SOPRINTENDENZA SPECIALE PER IL
PIANO NAZIONALE DI RIPRESA E RESILIENZA

Oggetto **[ID: 7587] Comune di BRINDISI, località Maffei (BR)** – Progetto per la costruzione e l'esercizio di un impianto fotovoltaico composto da circa 27,1 MW da installare nel Comune di Brindisi (BR), in località Maffei, con opere di connessione ricadenti nello stesso comune.

Procedura: Valutazione di Impatto Ambientale ai sensi dell'art. 23 del D.lgs. n. 152/2006

Parere tecnico-istruttorio della Soprintendenza Speciale per il Piano Nazionale di Ripresa e Resilienza

Fig. 3 – Analisi degli impatti cumulativi (Documento MRR-AMB-REL-061_05) con indicati in rosso gli impianti realizzati o in via di realizzazione, in fucsia gli impianti con valutazione ambientale conclusa positivamente, in arancio gli impianti con autorizzazione unica conclusa positivamente.

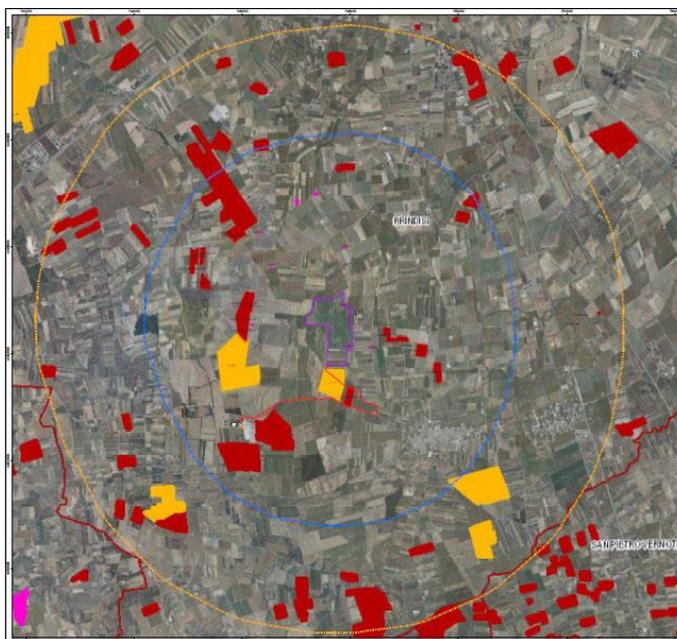
CONSIDERATO che, in relazione agli impatti cumulativi, il Proponente nel documento MRR-AMB-REL-061_05 ha svolto l'analisi delle aree occupate da impianti fotovoltaici e eolici, elencando e mappando gli impianti già realizzati, o con iter autorizzativo avente esito positivo, nell'area avente un raggio di 3 e 5 km dall'impianto in progetto, utilizzando le informazioni disponibili sulla piattaforma dedicata della Regione Puglia, concludendo che insistono rispettivamente 38 e 86 impianti già realizzati (Fig. 3);

CONSIDERATO inoltre che, in merito agli impatti cumulativi, la Commissione Tecnica PNRR-PNIEC del MASE, nel proprio parere n. 161 del 18/05/2023, ha verificato anche gli impianti localizzati nel raggio di 5 km che risultano attualmente all'esame della medesima Commissione, indicando la presenza di ulteriori 14 impianti, tra cui un impianto eolico di n. 6 aerogeneratori e 13 impianti agrovoltaici alcuni anche di potenza superiore a 60 MW;

CONSIDERATO che la Soprintendenza ABAP con riguardo agli **aspetti di tutela del paesaggio e degli impatti cumulativi** ha rilevato che:

< In ragione del contesto paesaggistico ed alla luce dell'analisi effettuata, si ritiene che la realizzazione dell'impianto fotovoltaico di progetto comporterebbe un imponente stravolgimento del sistema agricolo sopra descritto, già notevolmente alterato dalla presenza degli impianti fotovoltaici insediati nel raggio di 5 km, e tuttavia ancora riconoscibile, che contribuirebbe ad aggravare lo stato di snaturamento del territorio agricolo e di trasformazione della texture agricola, con forti processi di artificializzazione del suolo. La proliferazione degli impianti, inoltre, contribuisce ad alterare gli equilibri consolidati tra complessi masserizi e relativi appezzamenti di pertinenza. La realizzazione dei previsti campi fotovoltaici determinerebbe l'introduzione di elementi che comportano un diverso utilizzo, mediante un intervento di lunga durata temporale, di una superficie seminativa complessiva di dimensioni imponenti anche rispetto agli impianti già presenti sul territorio. Inoltre l'impianto di progetto, sommandosi agli altri già esistenti e a quelli in fase di istruttoria, rischia di aumentare notevolmente la globalità degli impatti, innescando un effetto di potenziale saturazione. Infatti il suddetto impianto, di una durata temporale ultradecennale prevista, per quanto sia tecnicamente reversibile e per quanto sia stata progettata nel dettaglio la dismissione dei singoli componenti, è in realtà destinato a permanere in loco per un tempo sufficientemente lungo ad alterare la morfologia e la percezione collettiva dei luoghi. Inoltre, con riferimento alle componenti visivo percettive, data la presenza nel contesto in analisi di diversi segni antropici di elevato valore storico culturale costituiti dal sistema delle masserie storiche sopra descritte, si rileva
